**Objet :** Demande d'autorisation d'exploitation de la centrale de Mauléon-Barousse  
Réponse à votre demande de compléments

**Demande d'autorisation d'exploitation  
de la centrale hydroélectrique de Mauléon Barousse (65)**  
Demande de compléments (DDTM 65 / 20 septembre 2016)

**Mauiéon-Barroussé**  
**Prise d'eau**  
**Plan et coupes**

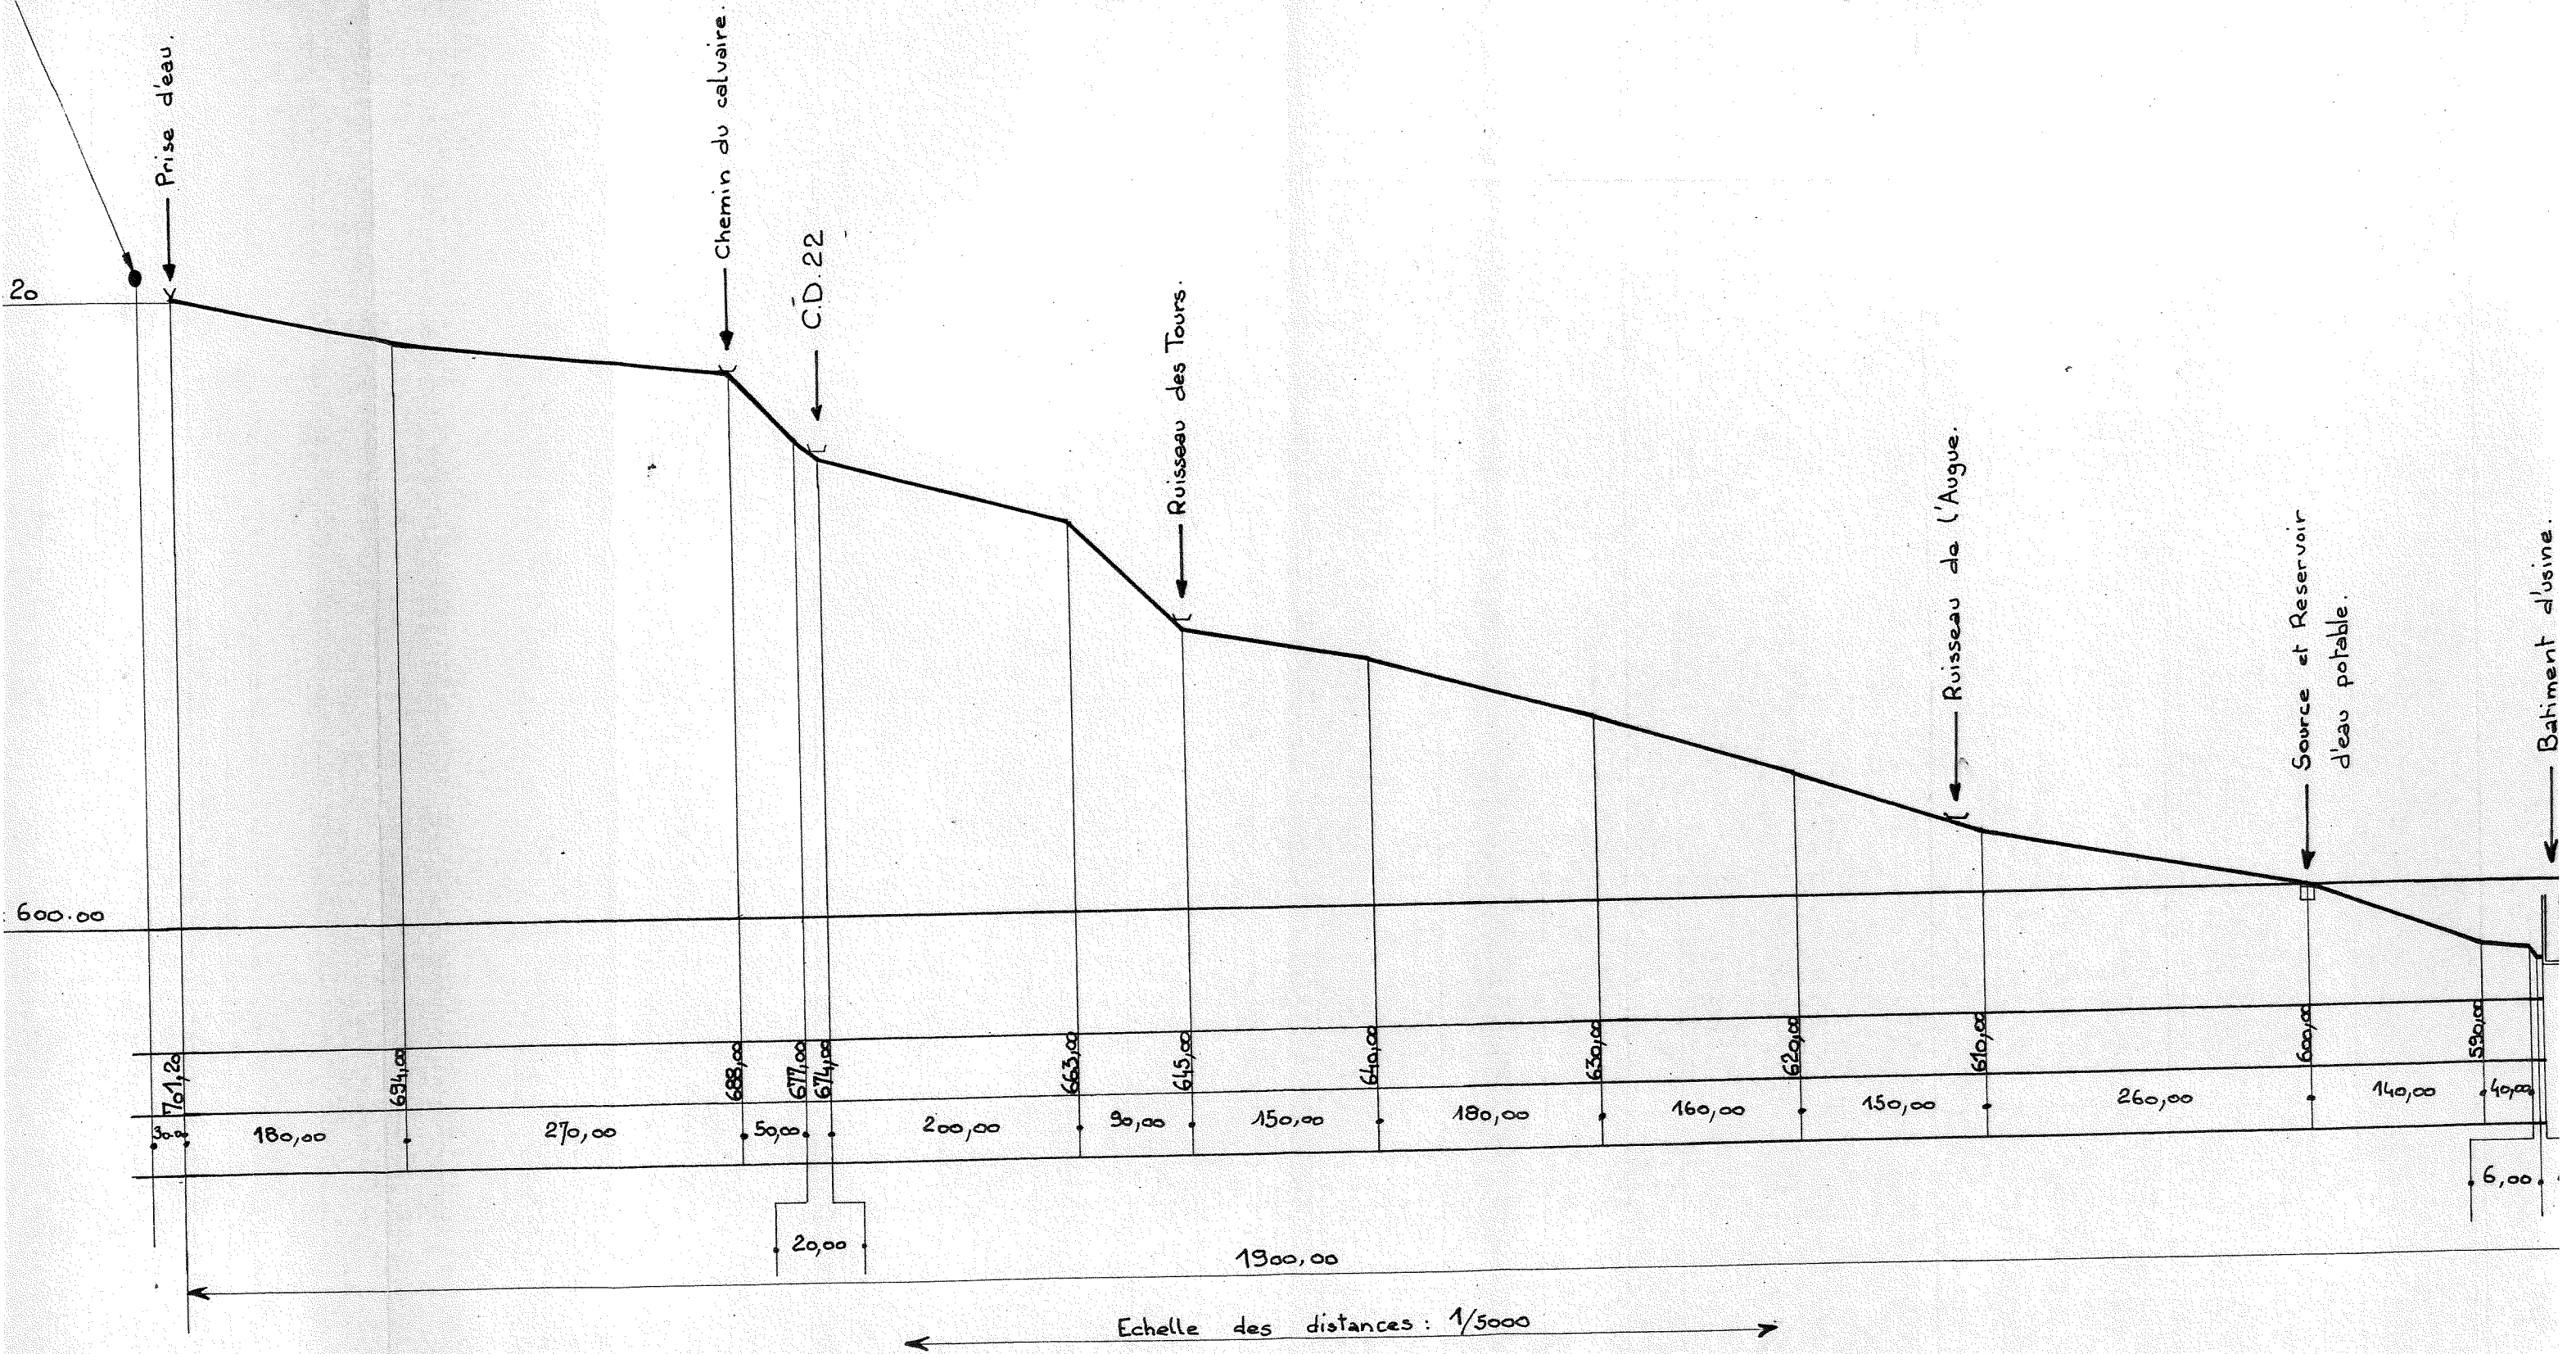
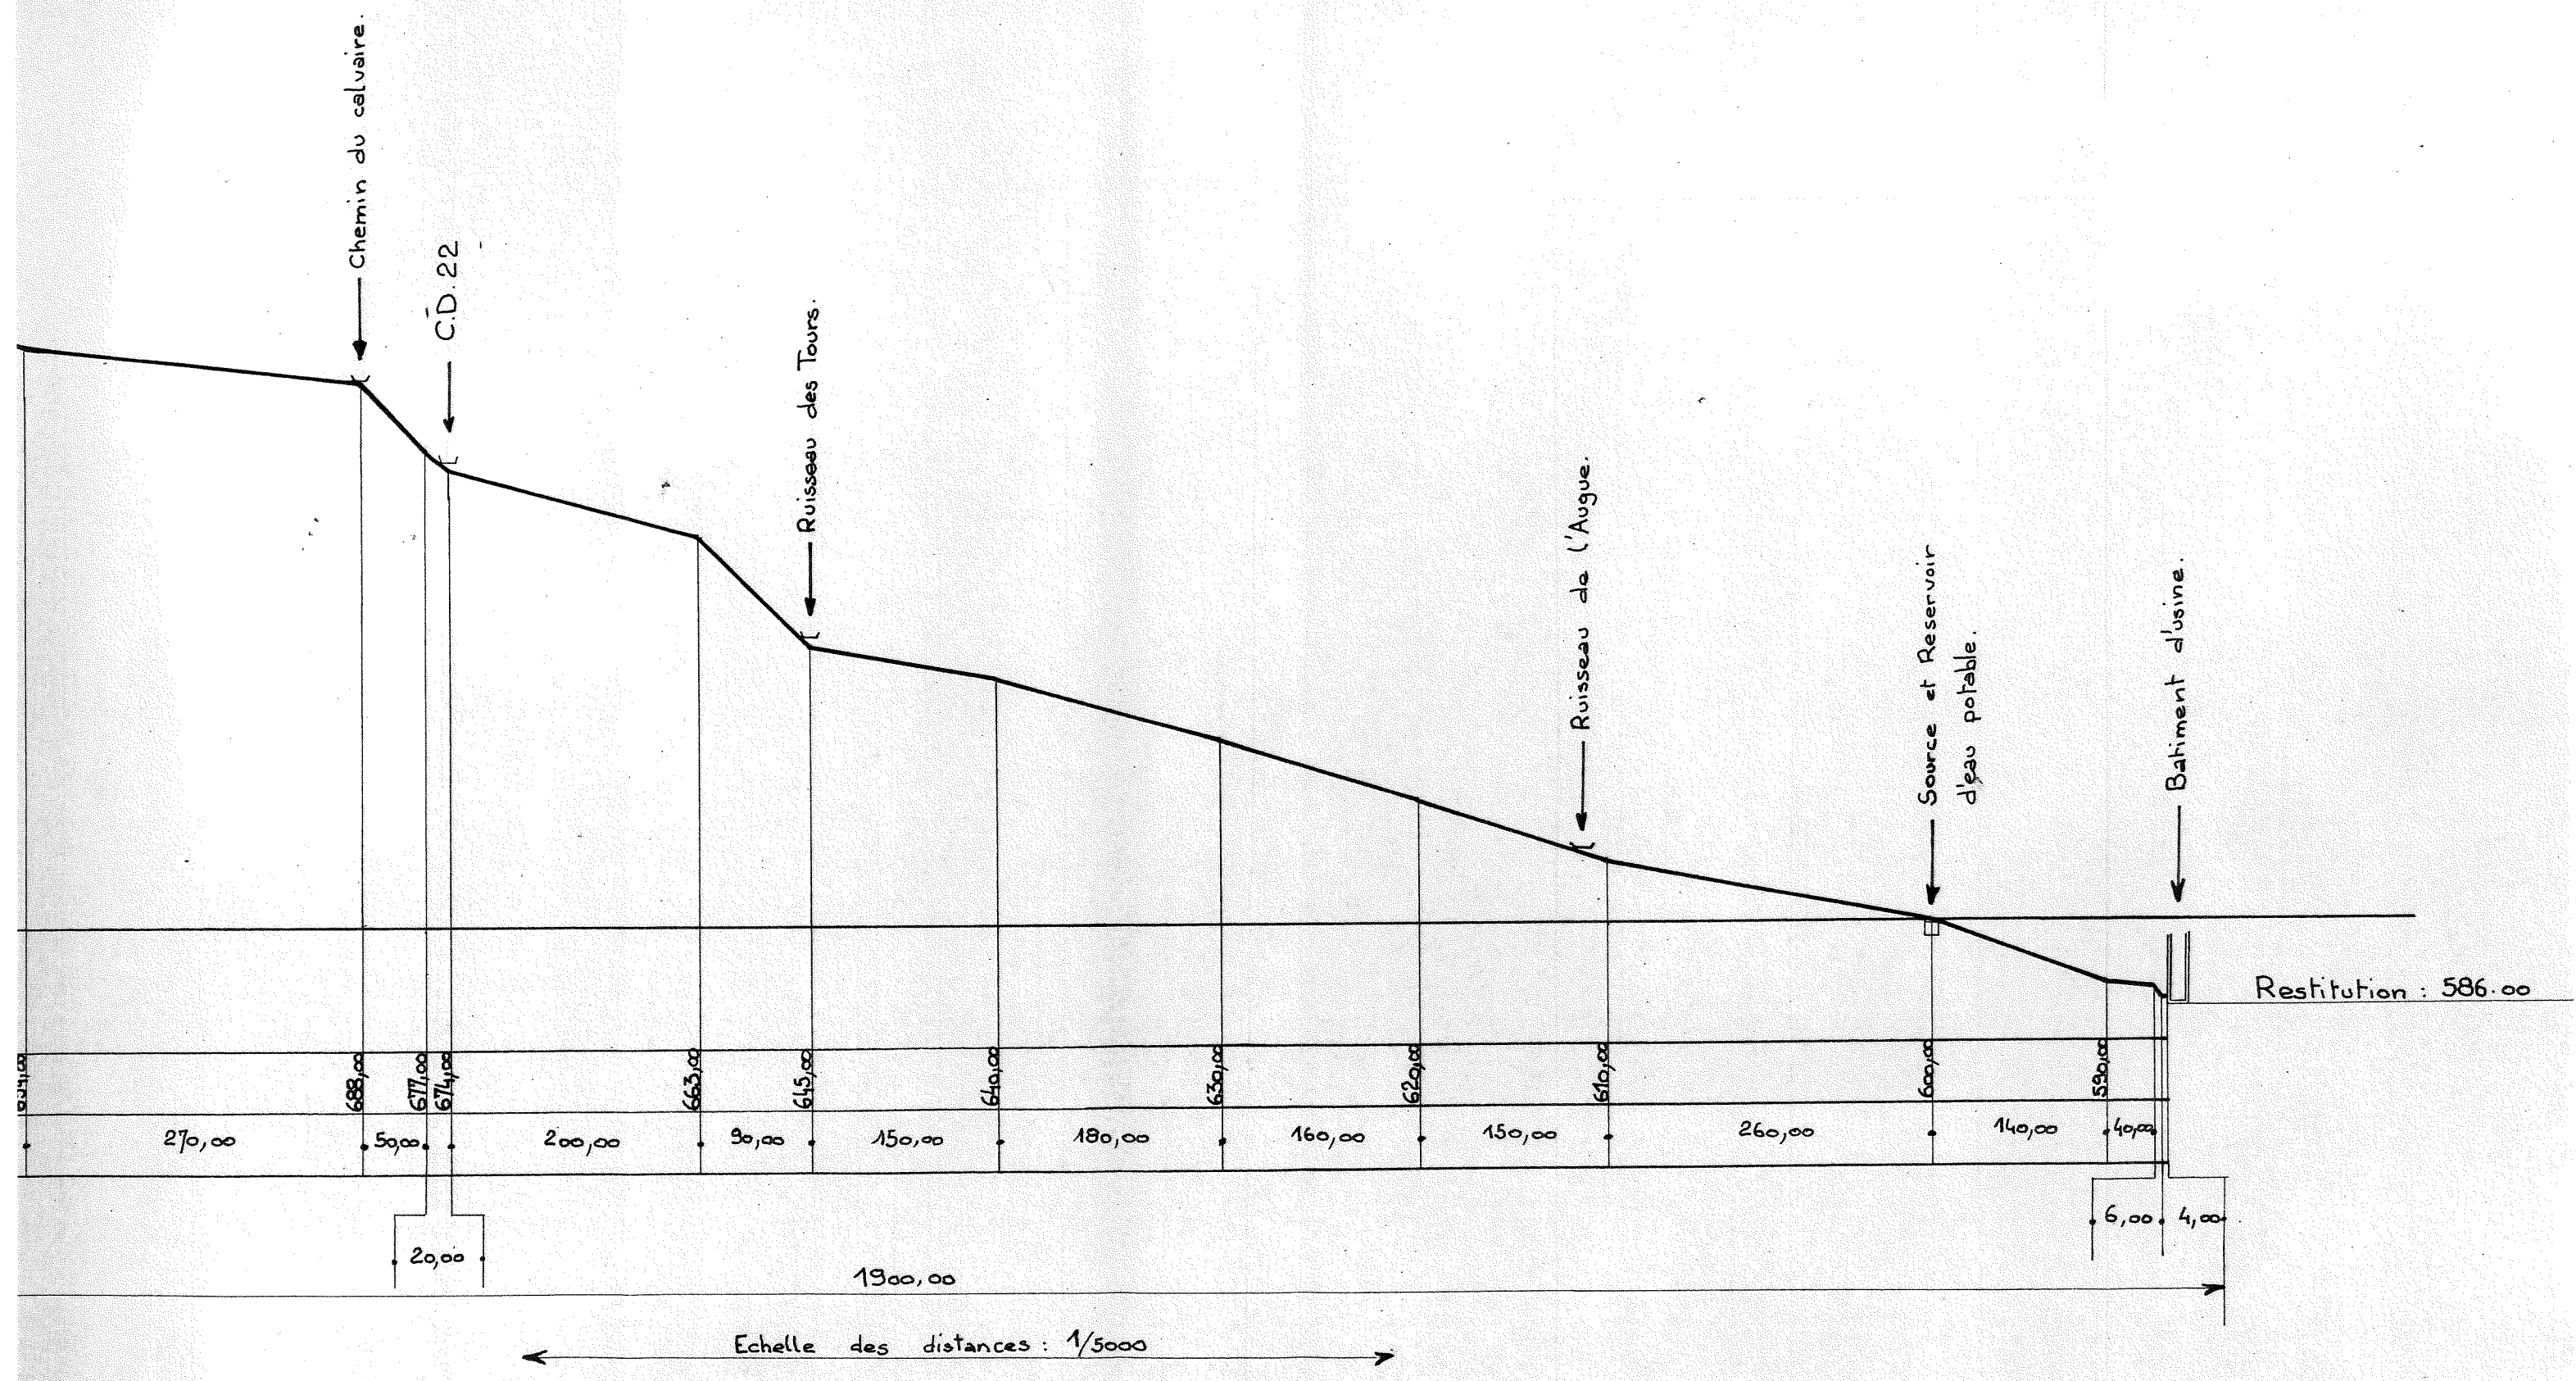
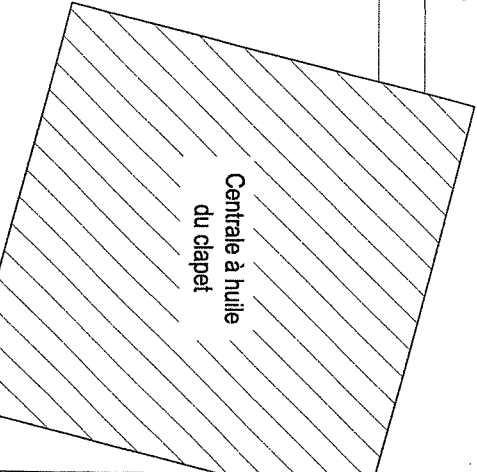
Demandes des services	Réponse du Pétitionnaire
DDT 65	SHEM
<p>Ouvrage de dévalaison : <i>"au regard de la hauteur de chute ... réduire de façon très significative l'entrefer de l'ouvrage de dévalaison"</i></p>	<p>Eu égard à la hauteur de chute entre la prise d'eau et le groupe, le risque de mortalité pour les alevins qui seraient entraînés dans la prise d'eau est important . Les résultats des inventaires piscicoles ont montré que l'abondance d'alevins est forte en amont de la prise d'eau, que le tronçon court circuité présente une faible densité tant en alevins qu'en juvéniles ou adultes et donc, qu'il convient de favoriser la dévalaison.</p> <p>A ce titre que la <b>SHEM propose une prise d'eau assortie d'un excellent guidage</b> lié à une vitesse normale au plan de grille très faible (0,11 m/s) en regard d'une vitesse d'approche vers les exutoires de dévalaison (0,23 m/s), un fort ratio de débit entonné par les exutoires de dévalaison (18,75% du débit max turbiné avec 2 exutoires pour une largeur de 2 m au total soit 28,5% de la largeur du plan de grille) et un plan de grille incliné à 28°. L'orientation du plan de grille parallèle à l'axe du cours d'eau, le débit transitant en période de dévalaison forcée assorti à la présence d'un clapet ouvert près de 30% de l'année sont encore d'autres paramètres qui vont concourir à l'efficacité du système de dévalaison et à l'amélioration du recrutement en aval du seuil.</p> <p>Comme vous le suggérez, la <b>SHEM est tout a fait prête à présenter le projet de prise d'eau et à en discuter avec l'ONEMA. Pièce jointes (plans APS).</b></p>

Photos 7, 8 et 9 : Barrières à impact significatif (a), majeur (b) et total (c).

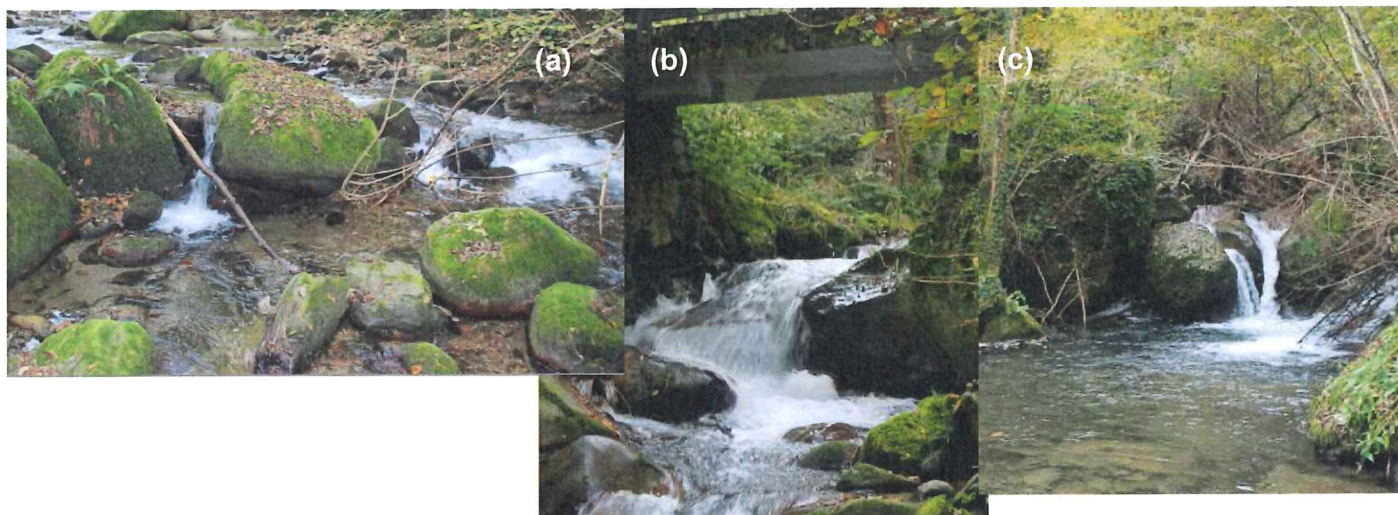
<p>Ouvrage de montaison : <i>"l'étude d'impact doit être complétée .... Leurs caractéristiques seront précisées à cette occasion"</i>.</p>	<p>(Cf page 73 du dossier photos 8 et 9 / obstacles b et c) L'évaluation de la franchissabilité des seuils a été réalisée conformément au guide de l'ONEMA, ICE (Mai 2014) en prenant en compte le groupe ICE 4a, truite de rivière [15-30] (<i>Salmo trutta</i>). La classe de franchissabilité varie de 0 (infranchissable total) à 1 (aucun problème). Le premier seuil naturel présentant un impact majeur (ICE: 0,33) est situé à 88 m environ en aval de la prise d'eau, la première chute naturelle infranchissable est située à 166 m en aval (ICE = 0). La SHEM a fait réalisé un profil en long du TCC afin de pouvoir positionner les seuils naturels les plus marqués (cf document joint).</p>
<p>Concernant l'expertise acoustique : <i>"Il convient de compléter l'étude d'impact ... ainsi que le traitement prévu"</i>.</p>	<p>Les deux éléments transmettant les sons sont :</p> <ol style="list-style-type: none"> <li>1 - le système de rejet d'air chaud</li> <li>2 - la trappe d'accès au local déchargeur de l'usine (tôle larmé de 20 mm)</li> </ol> <p>Les traitements proposés sont les suivants :</p> <ol style="list-style-type: none"> <li>1 - Installation d'un silencieux absorbant sur le conduit d'air chaud</li> <li>2 - remplacement de la trappe d'accès par une trappe "double peau" ou système de trappe béton massive</li> </ol> <p>Ces propositions émanent d'étude de faisabilité de réduction du bruit</p>
